臺北市都市計畫委員會公民或團體意見綜理表

案名	擬定「臺北市開發基地體感降溫專案」細部計畫案		
編號	1	陳情人	陳○任
訴求意見 與建議	<ol style="list-style-type: none"> 1. 該計畫過程中，應該公布綠地綠覆率佔比？ 2. 該計畫的樹木降溫程度，應該納入 GIS 系統，納入樹木風險評估的依據 3. 所有公有地（市府管轄）樹木，其任何工程需要養護樹木的部分，應該強制要求養護業者提供施工計畫書 4. 承3. 工程執行前，應該有審查評議的機制，並且過程公平公正公開，供民眾檢視。其中移植、移除樹木，應舉辦說明會與專家審議。 5. 市府單位應訂立樹木監管機制，未落實上述3.4.，業者應負行政罰鍰、各主管機關應負行政責任。 		
市府回應 說明	<p>一、降溫城市計畫分為「體感降溫減碳」、「建築能效降碳」及「密集綠覆固碳」等三大策略，係透過公、私有基地之良好規劃，共同達成策略目標。本計畫先針對開發基地之體感降溫研擬相關內容；公有土地綠覆率占比係屬「策略三：密集綠覆固碳」，刻由本府工務局公園路燈工程管理處盤點城市基盤設施，如道路系統、公園、行道樹、河堤等開放空間，並訂定階段性執行目標，期透過公有土地增加綠化及透水鋪面，建構優質綠色基盤，減緩都市熱島效應。</p> <p>二、本都市計畫相關配套措施與修訂「臺北市新建建築物綠化實施規則」同步進行，以實踐水綠遮蔭降溫，後續將依樹木遮蔭之降溫程度檢討分類方式，並訂定綠容率及綠覆率相關標準。透過都市計畫及修正全市性之綠化量檢討方式，雙管齊下，有效提升本市開發基地綠化量。</p> <p>三、本市管轄之樹木相關管理規範回復如下： （一）查本府機關學校涉及樹木修剪及移植時，需依「臺北市樹木修剪作業要點」、「臺北市樹木</p>

度應增加，以確保45度比例（如下圖）。

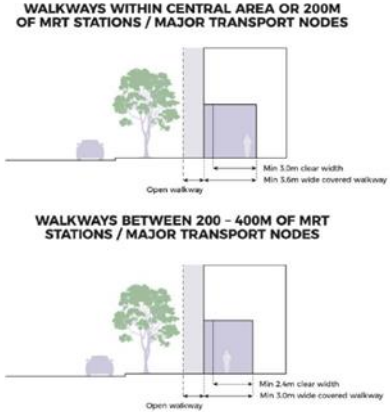
(一) 本計畫於擬定階段已參考新加坡案例。新加坡騎樓規範深度應達3公尺(距捷運站近者應達3.6公尺)，設置垂下式的擋板、格柵、百葉者，至地面淨高應達3.6公尺，若無設置外加物者騎樓寬

(二) 本計畫參考戶外遮蔽設施方位與尺寸對熱舒適影響相關研究，為確保實際遮蔭效果及保留設計彈性，維持寬高比應達0.7以上之規範。

(三) 連續遮簷設施除本計畫規定外，其餘構造應依建築法相關規定辦理。按「臺北市建築管理自治條例」第7條規定淨高不得小於3.33公尺，又依本計畫連續遮簷設施寬高比規範，經檢討無須再訂定遮簷設施深度下限，爰刪除深度應達2.3公尺規定。

圖6 立體綠化設施設置示意圖

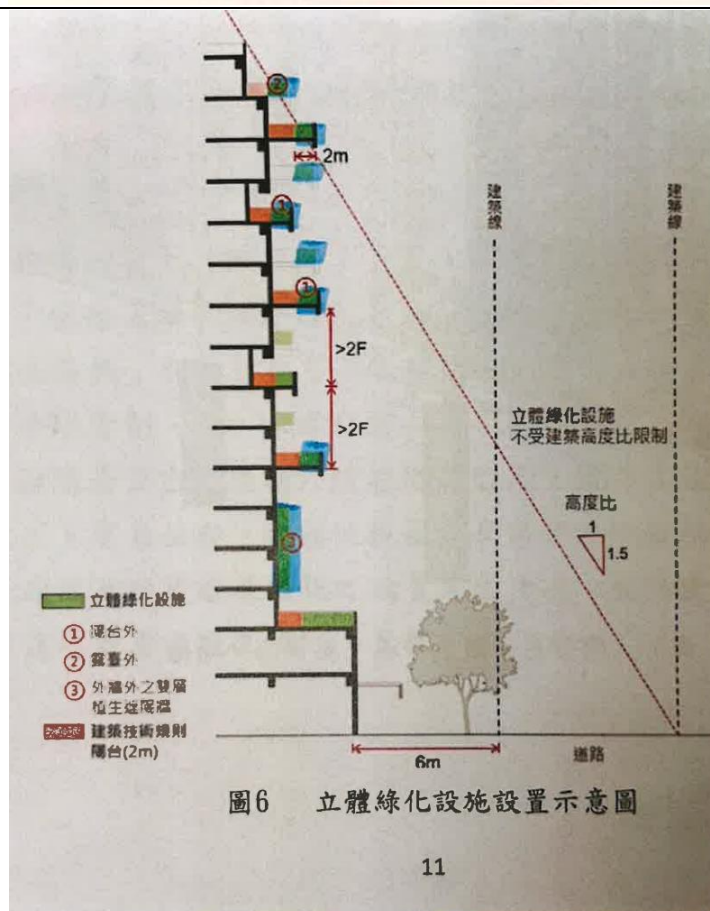
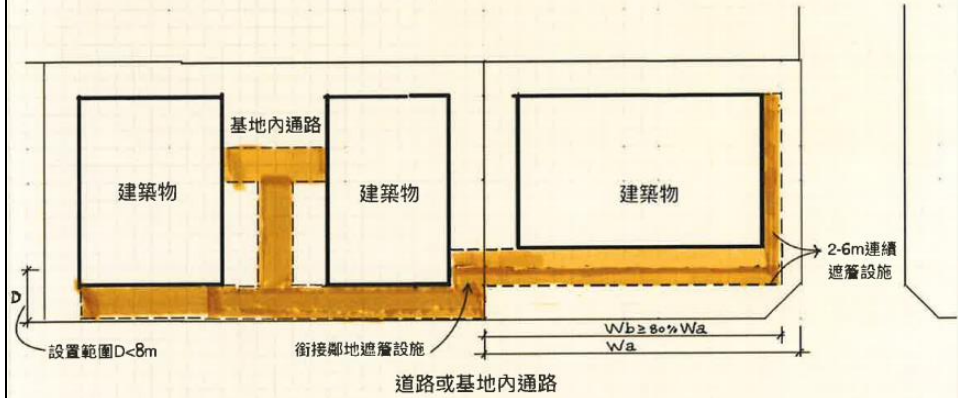
擬定「台北市開發基地體感降溫專案」細部計畫案 修正建議		2024.08.13
修正後條文	原條文	修正說明
擬定「台北市降溫城市專案」細部計畫案	擬定「台北市開發基地體感降溫專案」細部計畫案	依市府政策「降溫城市計畫」修正本計畫案為「降溫城市專案」。
伍、計畫內容 一、本計畫範圍為全市都市計畫地區。	伍、計畫內容 一、本計畫範圍為全市都市計畫地區。	伍、未修正。
二、為達降溫城市計畫目標，開發基地之新建及既有建築物得依下列規定辦理：	二、為達體感降溫之目標，建築基地得依下列規定辦理：	補充說明新建及既有建物均適用本計畫案。
(一)水綠降溫：設置立體綠化設施 1. 立體綠化設施係指下列各款設施之一者： (1) 設置於陽臺、露臺、外牆外、裝飾構造物或空中花園等(如圖 6-1-6-5)之綠化設施，實際設置面積不得大於該層依建築技術規則不計入當層樓地板面積之陽臺面積。 (2) 外牆外之雙層植生遮陽牆。(圖 6-6)	(一)水綠降溫：設置立體綠化設施 1. 立體綠化設施係指下列各款設施之一者： (1) 設置於陽臺(圖 6-1)、露臺外(圖 6-2)之綠化設施，實際設置面積不得大於該層依建築技術規則不計入當層樓地板面積之陽臺面積。 (2) 外牆外之雙層植生遮陽牆。(圖 6-3)	(1) 除陽台、露台外增加適用外牆外如花台、裝飾構造綠化或空中花園等多樣式之立體綠化；並補充圖例若明。 (2) 圖例編號修正。

- (一) 現行「臺北市新建建築物綠化實施規則」已訂有基地地面層及建築物屋頂綠化規定，本次係透過都市計畫規定提供陽臺及露臺外立體綠化設施之設置誘因。至花臺、窗臺及裝飾性構造物部分，相關立體綠化設施設置細節將納入修訂「臺北市新建建築物綠化實施規則」檢討。
- (二) 本案都市計畫規範陽臺及露臺外2公尺範圍可設置立體綠化設施，惟仍應依建築技術規則規定檢討建築物量體，確保日照權。另高層建築落物曲線係為減輕鄰棟視覺壓力，同時增加行人安全性，故仍應依規定檢討，以確保安全。
- (三) 考量都市面臨暴雨、極端強降雨日益頻繁，低衝擊開發設計(LID)工法多元且技術日新月異，不應僅限於內政部國土管理署《水環境低衝擊開發設施操作手冊》內容，故參採建築師公會建議調整文字為「得參考」，以保留更多設計手法可能性。

圖7 連續遮蓋設施配置示意圖

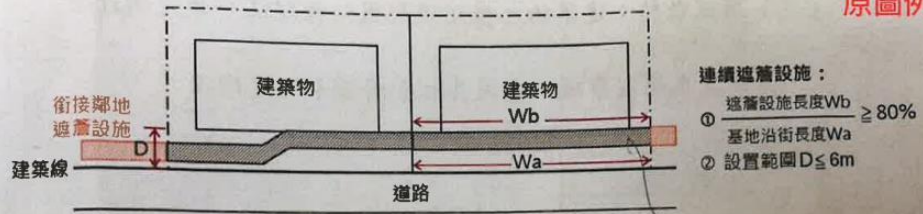
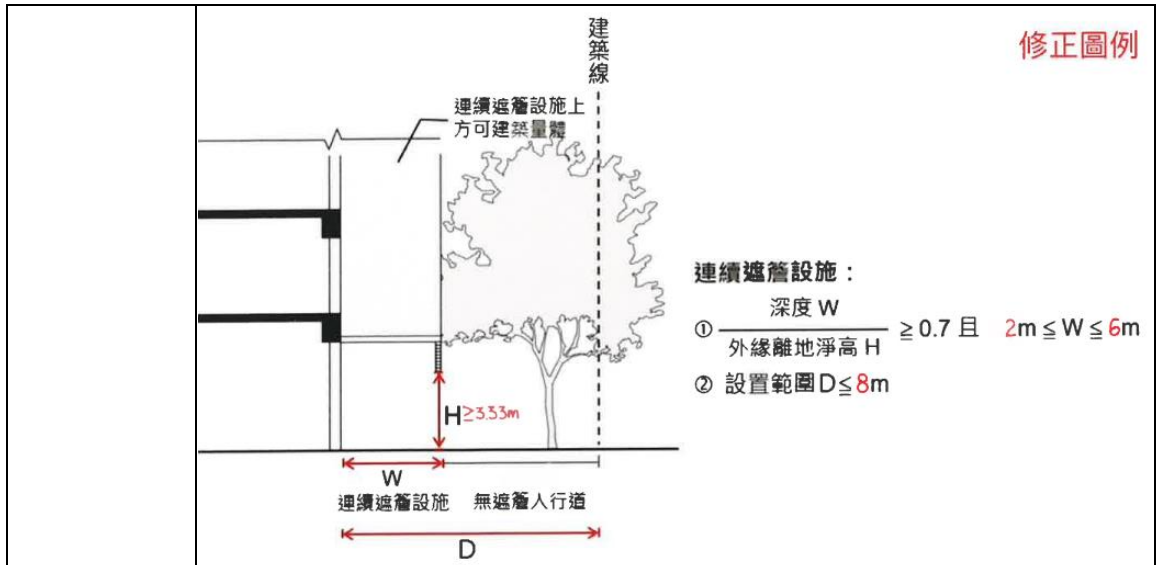
3. 有關立體綠化設施構造型式及永續維管之規定，另於「臺北市新建建築物綠化實施規則」訂定之。	3. 有關立體綠化設施構造型式及永續維管之規定，另於「臺北市新建建築物綠化實施規則」訂定之。	3. 未修正。
4. 開發基地規劃評估採用低衝擊開發設計(LID)，得參考內政部國土管理署《水環境低衝擊開發設施操作手冊及相關規定》。	4. 開發基地規劃應評估低衝擊開發設計(LID)符合內政部國土管理署《水環境低衝擊開發設施操作手冊及相關規定》。	本操作手冊涵蓋多樣開發設施，建議僅供參考採用。
(二)遮蔭涼適：設置連續遮簷設施(圖 7、8) 1. 連續遮簷設施係指設置於依都市計畫留設之開放空間、自道路或基地內通路進深 8 公尺範圍內之開發基地空地，但非屬依都市計畫、「臺北市土地使用分區管制自治條例」或其他相關法令規定所留設騎樓者。	(二)遮蔭涼適：設置連續遮簷設施(圖 7、8) 1. 連續遮簷設施係指設置於都市計畫指定留設之帶狀式開放空間或自建築線進深 6 公尺範圍內，但非屬依都市計畫、「臺北市土地使用分區管制自治條例」或其他相關法令規定所留設騎樓者。	1. 建議擴大適用範圍為所有開放空間、都更退縮人行道、基地內通路多幢建築物間之通路等均得適用，以有效增加供公眾通行使用連續式遮簷設施。 建議若為3.64m或4m無遮簷人行道內側至少得設4m連續式遮簷設施。

- 連續遮蓋設施：
- ① 遮蓋設施長度 $Wb \geq 80\%$
 - ② 基地沿街長度 Wa
 - ③ 設置範圍 $D \leq 6m$

- (一) 本案都市計畫係以公益性為前提，透過連續遮簷設施提供舒適沿街開放空間及商業活動延續；至基地內規劃連續性遮蔭設施者，應由開發業者自行負擔開發義務，並依建管相關法令檢討。另有關設置深度部分，係參酌都市更新之人行道獎勵規範，遮簷設施設置範圍維持公展內容，惟文字酌修為「連續遮簷設施得設置於都市計畫指定留設之帶狀式開放空間、無遮簷人行道，或自建築線進深6公尺範圍內。但非屬依『臺北市土地使用分區管制自治條例』及都市計畫指定留設騎樓，或依『臺北市土地使用分區管制自治條例』留設無遮簷人行道者。」。
- (二) 連續遮簷設施除本計畫規定外，其餘構造應依建

圖8 連續遮簷設施構造示意圖

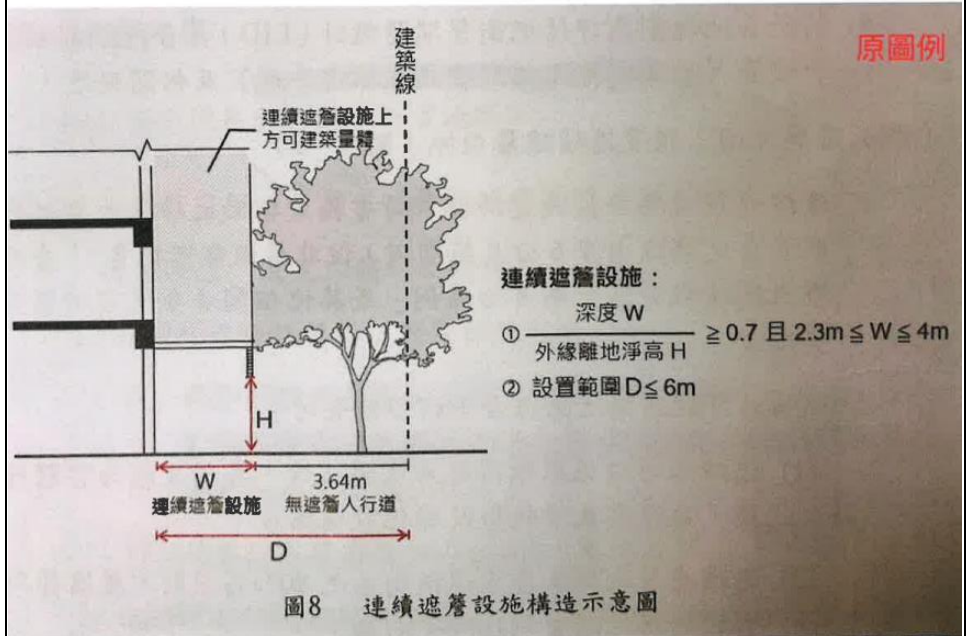
根據本案公展都市計畫書第13頁繪製之圖8「連續遮簷設施構造示意圖」可以理解，市府欲營造之理想城市環境為自建築基地退縮3.64公尺無遮簷人行道植樹，又設置連續遮簷設施。騎樓通道目前已有「道路交通管理處罰條例」即中央法規授權之警察權予以管理並且確保通行；然而開放空間僅有「臺北市綜合設計公共開放空間設置及管理維護要點」提供相關法令規定。對於植樹要求，未來將徒增私有產權管理維護之困難，公權力要求之不力等問題。若肯認本案計畫內容在都市降溫與淨零碳排路徑上的貢獻，應檢討修正並研議改為強制規定，要求遮簷設施即可。

修正後條文	原條文	修正說明
<p>2. 連續遮簷設施構造應符合下列各款規定：</p> <p>(1) 連續遮簷設施應維持最大之開放性，其頂蓋應為實體遮簷，並得與太陽能板及綠化設施結合。</p> <p>(2) 連續遮簷設施長度應達沿街面之 80%，及與鄰地騎樓或遮簷設施順平銜接為原則。</p> <p>(3) 連續遮簷設施深度應達 2 公尺但不得超過 6 公尺，淨高大於 3.33 公尺且與其外緣離地淨高比應達 0.7 以上。</p> <p>(4) 除本計畫規定外，其餘構造應符合「臺北市建築管理自治條例」第 7 條之規定。</p>	<p>2. 連續遮簷設施構造應符合下列各款規定：</p> <p>(1) 連續遮簷設施應維持最大之開放性，其頂蓋應為實體遮簷，並得與太陽能板及綠化設施結合。</p> <p>(2) 連續遮簷設施長度應達沿街面之 80% 為原則，並儘量與鄰地騎樓或遮簷設施順平銜接。</p> <p>(3) 連續遮簷設施深度應達 2.3 公尺但不得超過 4 公尺，且與其外緣離地淨高比應達 0.7 以上。</p> <p>(4) 除本計畫規定外，其餘構造應符合「臺北市建築管理自治條例」第 7 條之規定。</p>	<p>(1) 未修正。</p> <p>(2) 文字修正。</p> <p>(3) 補充本市騎樓淨高規定之 3.33m 為最小淨高；深度改為 2~6 公尺，已適用不同大小規模之建築物。</p> <p>(4) 未修正。</p>
<p>3. 連續遮簷設施得視為法定騎樓並依建築技術規則建築設計施工編第 28 條檢討。</p>	<p>3. 連續遮簷設施得視為法定騎樓並依建築技術規則建築設計施工編第 28 條檢討。</p>	<p>3. 未修正。</p>
<p>4. 連續遮簷設施得不計建築面積、總樓地板面積及容積樓地板面積，不受「臺北市土地使用分區管制自治條例」或其他法令有關高度比、深度比、退縮建築等及停車空間之限制，並得計入院落深度。</p>	<p>4. 連續遮簷設施得不計建築面積、總樓地板面積及容積樓地板面積，不受「臺北市土地使用分區管制自治條例」建築物高度比及停車空間之限制，並得計入院落深度。</p>	<p>4. 補充不受都市計畫、都更、建築技術規則等各種法令規定之高度比、深度比、落物曲線、退縮建築等之限制，以利執行之一致性放寬。</p>

<p>築法相關規定辦理。按「臺北市建築管理自治條例」第7條規定淨高不得小於3.33公尺，又依本計畫連續遮簷設施寬高比規範，經檢討無須再訂定遮簷設施深度下限，爰刪除深度應達2.3公尺規定。</p> <p>四、有關建築節能及密集綠覆另有相關法源及計畫，無須於本計畫另訂規範。</p>
委員會 決議
